WA 51. WA 51A. WA 52 - WA 54 .

1 - OBJET : Modification N° 31

Cette Lettre-Service a pour but de décrire les opérations à effectuer pour la réalisation de la modification N° 31 devenue obligatoire sur les appareils cités en objet (voir CN 82.95 et BS IA N° 18).

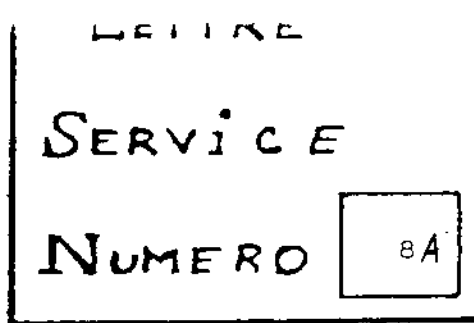
Arracher les renforts 51.23.20 qui sont noyés dans le stratifié. Utiliser à cet effet une petite meule ou un ciseau à bois. Nettoyer, en la ponçant soigneusement, toute la zone où se trouvaient ces renforts de façon à retrouver une surface exempte de traces de colle, résine ou autre débris formant une surépaisseur pouvant altérer le collage des nouveaux renforts.

Vérifier que la pièce se positionne bien dans le fuselage et porte partout bien à plat.

Imprégner de résine sur place, une pièce de mat de verre de surface un peu plus grande que la pièce à coller. Ce mat sera pris en sandwich entre les flancs du fuselage et les renforts 51.23.20 A, de façon à en améliorer le collage. Caler les renforts en place dans le fuselage jusqu'à ce que la résine ait suffisamment durci. Renforcer ensuite ce collage en stratifiant 3 toiles référence 6A sur l'intérieur du renfort 51.23.20 A dans l'axe des 2 trous  $\varnothing$  50 débordant d'environ 30 mm de la pièce puis 2 autres toiles réf. 6A dans l'autre axe débordant de la pièce d'environ 50 mm

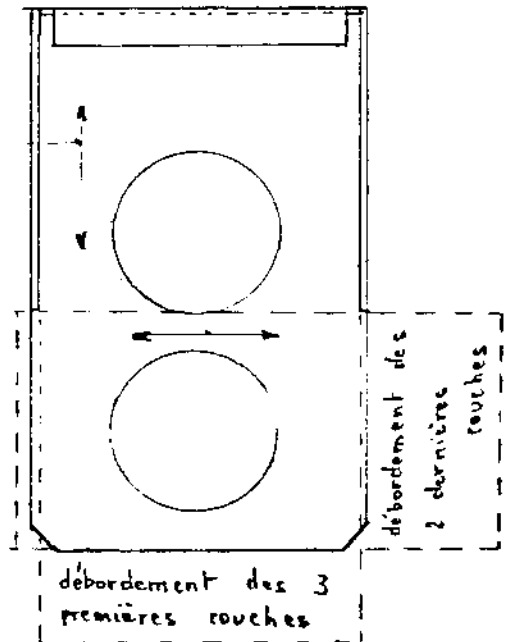
Sens des 3  
premières couches  
qui vont jusqu'au  
haut de la pièce.

Sens des  
2 dernières  
couches
